**P.A.U.R. – Provvedimento Autorizzatorio Unico Regionale**

Stab. Mutti S.p.A., Via Traversetolo 28, Montechiarugolo (PR)

Cod. commessa <b>22P000548</b>	Livello di progettazione <b>DEFINITIVO</b>
Numero elaborato <b>INT.01</b>	Titolo elaborato <b><i>Risposta alla richiesta di integrazioni</i></b> <i>Sinadoc n. 24384/2022</i> <i>Prot. RER PG.2022/591338 del 29/06/2022</i> <i>Fascicolo RER 1317/18/2022 (VIA)</i>
Scala	Percorso file

*Figura 1 – Suddivisione in bacini drenanti dell'area della ditta Mutti S.p.A.*

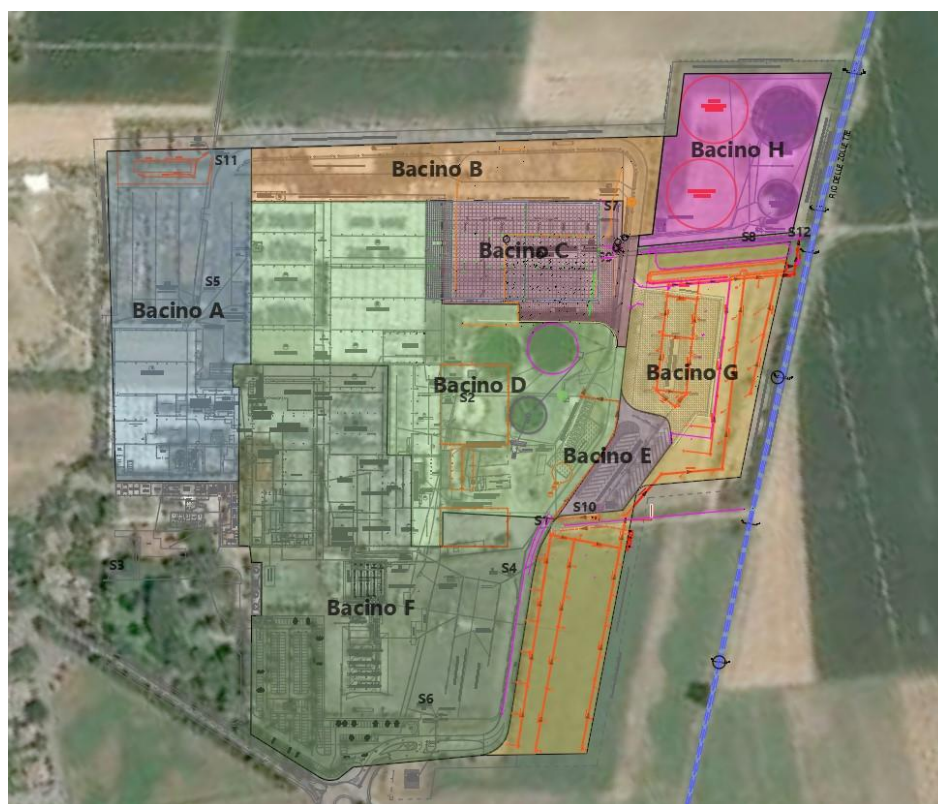
le richieste espresse dall' Agenzia regionale per la Sicurezza territoriale e la Protezione civile Servizio coordinamento interventi urgenti e messa in sicurezza Ambito Parma durante la CdS del 20/09/22 e puntualmente riportate nel resoconto della seduta a cui si rimanda testualmente, comunque di seguito se ne riporta specifico stralcio di pertinenza*"...dalle tavole di progetto presentate e da quanto esposto dal Proponente, attraverso l'Ing. Bernini, si deduce che per il calcolo delle superfici di nuova impermeabilizzazione, per cui peraltro, almeno apparentemente, non risultano tornare i conteggi, non sono state considerate le nuove edificazioni e le nuove vasche del depuratore. Sarebbe pertanto necessario rivedere i calcoli considerando anche queste ulteriori superfici. Al di là di questo, come già espresso e messo ben in evidenza in altri procedimenti che hanno riguardato ampliamenti di superfici impermeabilizzate di questo stabilimento, è giunto il momento, non più procrastinabile, di dimensionare la portata critica di scarico di tutto il comparto e non solamente alla "nuova" superficie pavimentata. Il Rio delle Zollette a cui afferisce il canale esistente all'interno dell'area del comparto presenta già ora delle criticità. E' necessario quindi, con il coinvolgimento del Comune di Montechiarugolo, produrre uno studio idraulico-idrologico del corso d'acqua al fine di valutarne il grado di recettività anche in funzione degli ulteriori scarichi non derivanti dallo stabilimento Mutti.*

Nel capitolo 3, in particolare paragrafi 3.4 e 3.5, è riportato il calcolo dell'invarianza idraulica dell'intero comparto compresi gli ampliamenti richiesti nel procedimento di PAUR. Per il calcolo dell'invarianza idraulica si è partiti dallo stato ante opera dell'area, e quindi considerando tutta l'area della ditta Mutti S.p.A. a prato, determinando per pioggia con TR100 anni una portata di scarico pari a circa 1.133 l/s per una superficie complessiva pari a circa 23,11 ha.

Lo stabilimento nella configurazione di PAUR presenta una superficie impermeabile complessiva pari a circa 21,12 ha con uno scarico potenziale (in via cautelativa non sono state considerate le portate fuoriuscite all'interno dell'area della ditta per insufficienza delle condotte) nel rio Zollette pari a circa 2.467 l/s.

Si precisa che al fine dei calcoli il bacino H, dove sarà realizzato il nuovo impianto di depurazione, ha come recettore delle acque di pioggia il depuratore stesso e quindi è stata considerata la portata massima

di punta scaricata dall'impianto pari a circa 175 l/s. il bacino D, nel quale sono presenti le vasche che andranno dismesse, è stato considerato completamente impermeabile.

Detto questo, e in considerazione che all'interno della ditta Mutti S.p.A., sono presenti o saranno realizzati circa 2.240 m<sup>3</sup> di volume di laminazione (Bacino A 40 m<sup>3</sup>, Bacino C 170 m<sup>3</sup>, Bacino E 50 m<sup>3</sup> e Bacino G, in fase di progetto, 1.980 m<sup>3</sup>) la Ditta dovrà realizzare un volume di invaso di compensazione pari ad almeno 10.500 m<sup>3</sup>, calcolato in modo semplificato applicando il parametro di invaso indicativo pari a 600 m<sup>3</sup>/ha per superficie impermeabile (600\*21,12 ha=12.674 m<sup>3</sup>).
